**CORRIDOIO PLURIMODALE ADRIATICO
ITINERARIO MAGLIE - SANTA MARIA DI LEUCA**

S.S. N° 275 "DI S. MARIA DI LEUCA"

PROGETTO DEFINITIVO

Relazione Art. 20 del D. Lgs 152/2006

2.21 Svincolo 13 - Zona Artigianale Tricase

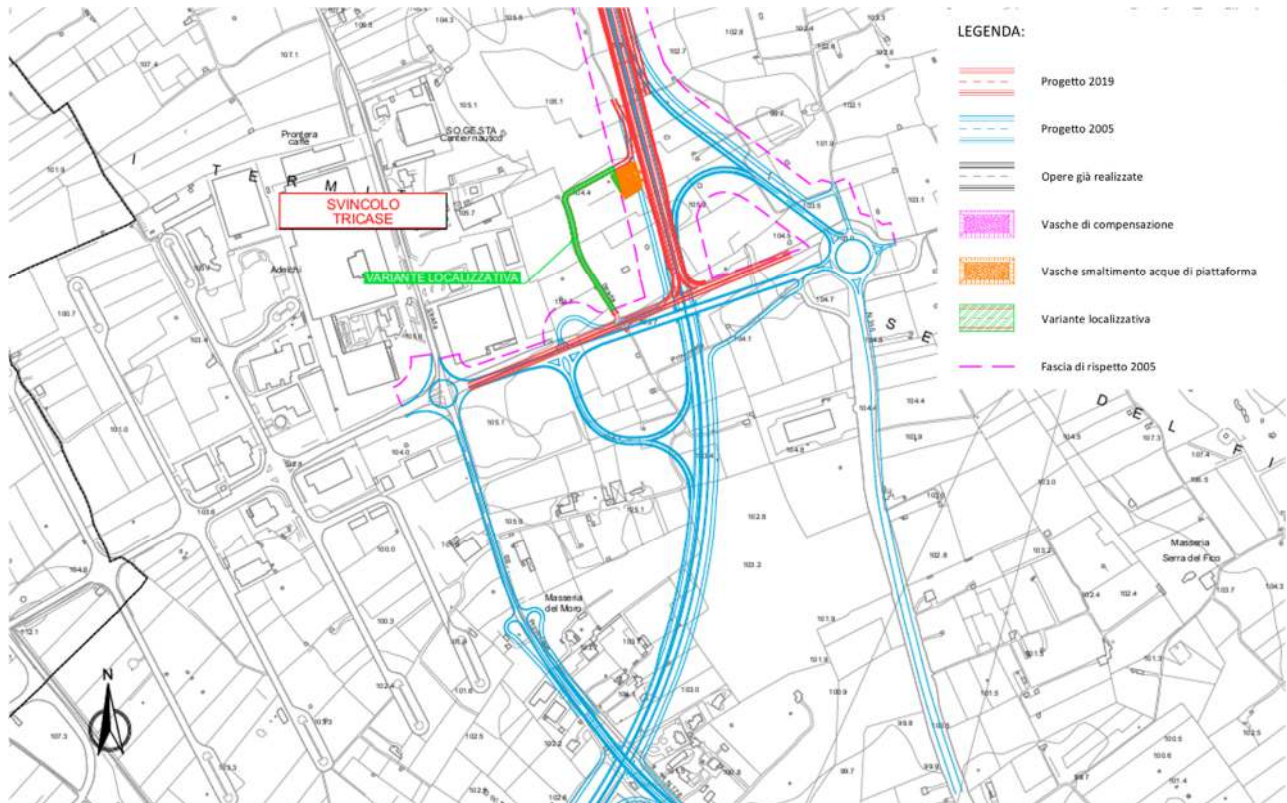
Lo svincolo è stato completamente ridisegnato, in considerazione che il Lotto 2 dovrà svilupparsi da Montesano a Leuca ripartendo dall'attuale SS 275 per poi superare a ovest l'abitato di Lucugnano. Al fine di rendere funzionale il I lotto sono stati inseriti tratti di viabilità terziaria sul lato Ovest per ricucire la viabilità esistente e garantire l'accesso a fondi altrimenti interclusi. È stata inserita una vasca di drenaggio delle acque di prima pioggia, previo trattamento di desabbiatura e disoleazione ed è stata eliminata la rampa di collegamento alla rotatoria esistente sulla S.P. 335. Pur essendo molto più ridotto, il tracciato della viabilità terziaria non ricade all'interno del corridoio precedentemente individuato e quindi si configura come **variante localizzativa**.

Revisione progettuale del secondo tratto della SS 275 da Montesano a Leuca.
